Совет пользователям: коммуникационные различия ASCII инструкции до и после версии V1.0.9.23 в Productivity 3000**ASCII OUT изменение инструкции****Проблема:**

Произошло изменение в способе, которым инструкция **ASCII Out** в Productivity3000 обрабатывает данные между прошивками **1.0.9.23 - 1.0.10.20**.

Этот пример логики будет работать с прошивкой 1.0.9.23, но не с прошивкой начиная с 1.0.10.20:

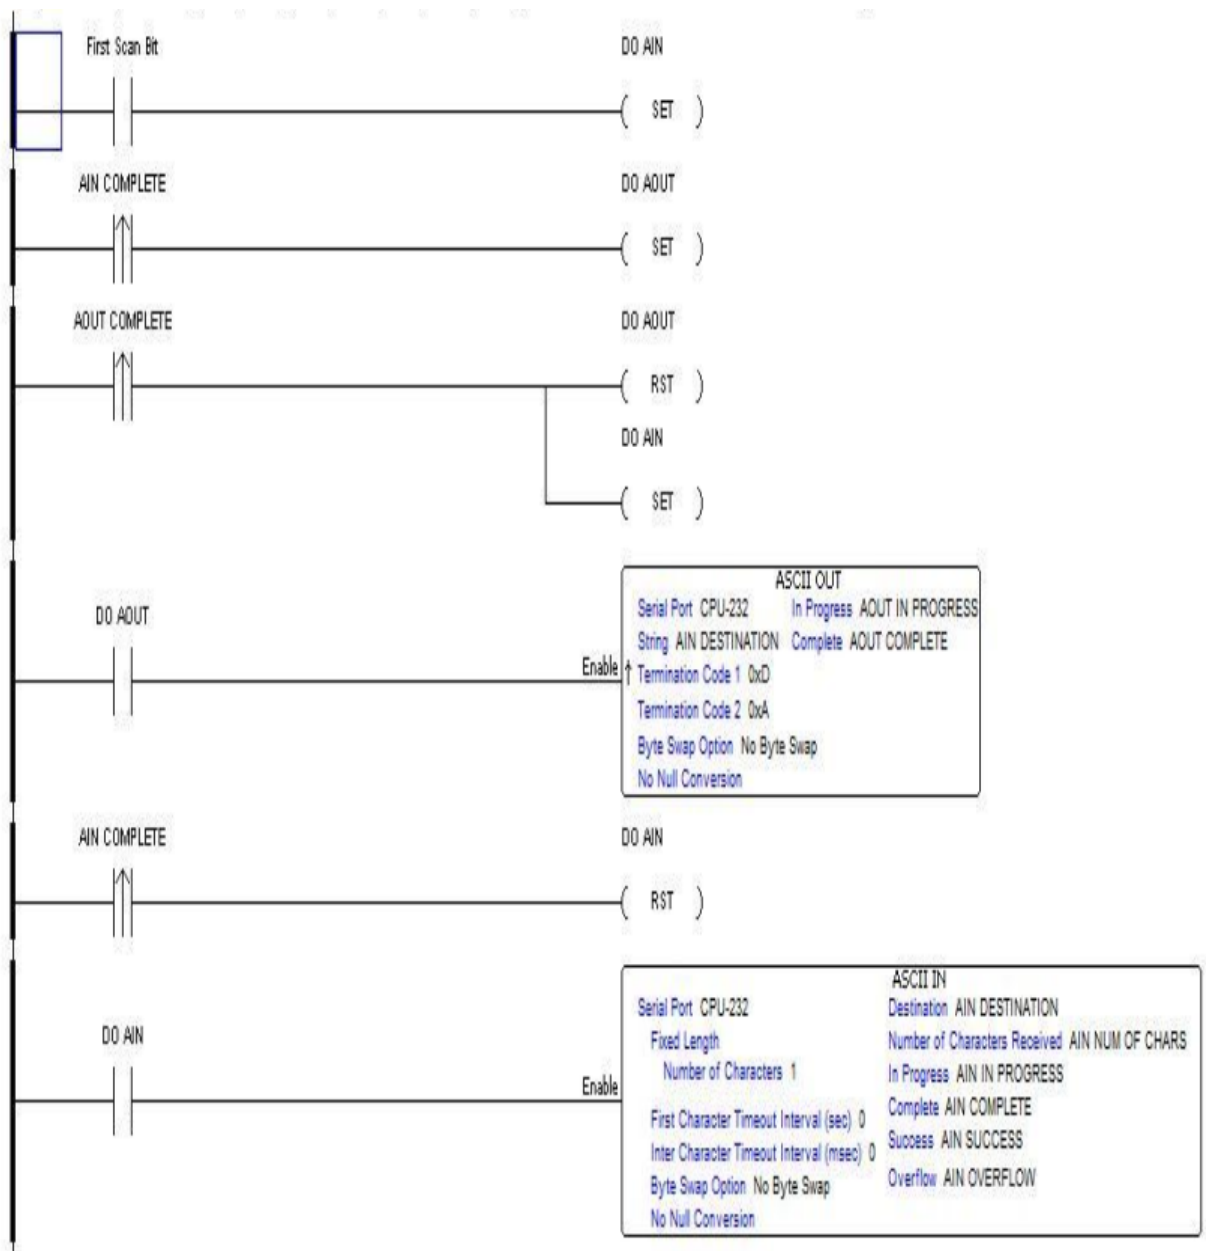
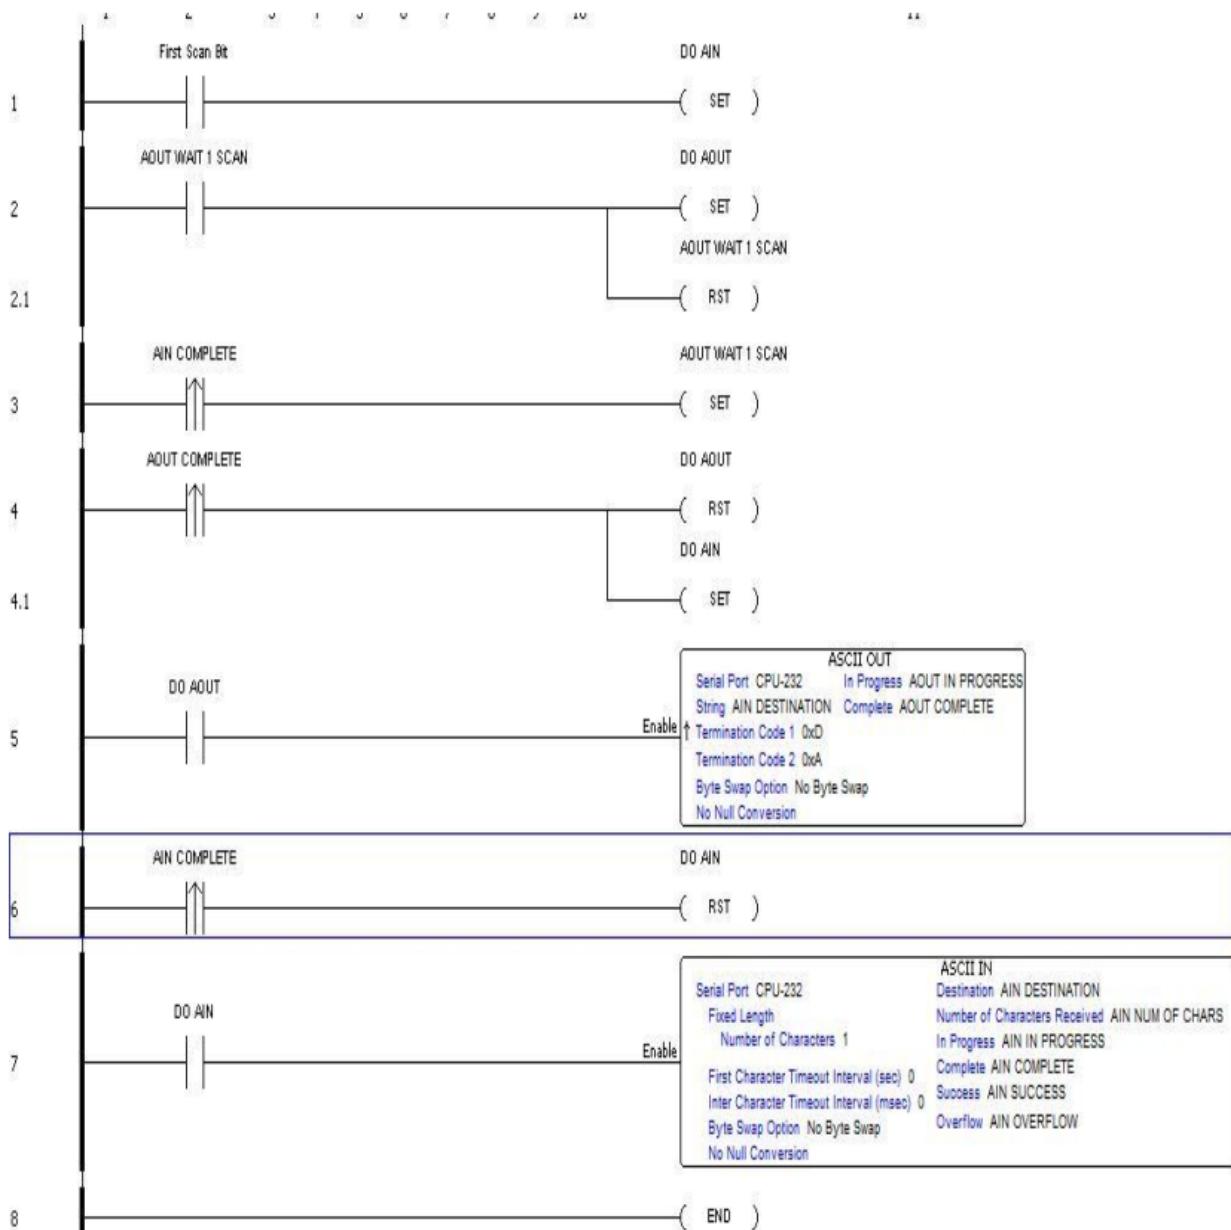
В **1.0.9.23** инструкция **ASCII Out** могла буферизовать данные.

В **1.0.10.20** это было изменено, так что **ASCII Out** не может буферизовать данные, чтобы избежать проблем переполнения буфера и неожиданной отправки данных.

Поэтому не требовалось блокировать команды **ASCII In** и **ASCII Out**. Это было нормально, если не было нескольких сканирований, пока **ASCII In** не был включен, а затем это привело бы к проблемам с буфером или данными. В новой микропрограмме команды **ASCII In** и **ASCII Out** должны быть заблокированы, чтобы избежать их включения при одном и том же сканировании программы, поскольку **ASCII Out** больше не может буферизовать данные. Если они не заблокированы и вход **ASCII** всегда активен, выход **ASCII** никогда не будет отправлять данные.

Эта логика будет работать с любой прошивкой:

Ключом к инструкциям, работающим после смены микропрограммы, должны быть запрограммированы инструкции **ASCII In** и **ASCII Out**, чтобы их нельзя было включить на одном и том же сканировании.
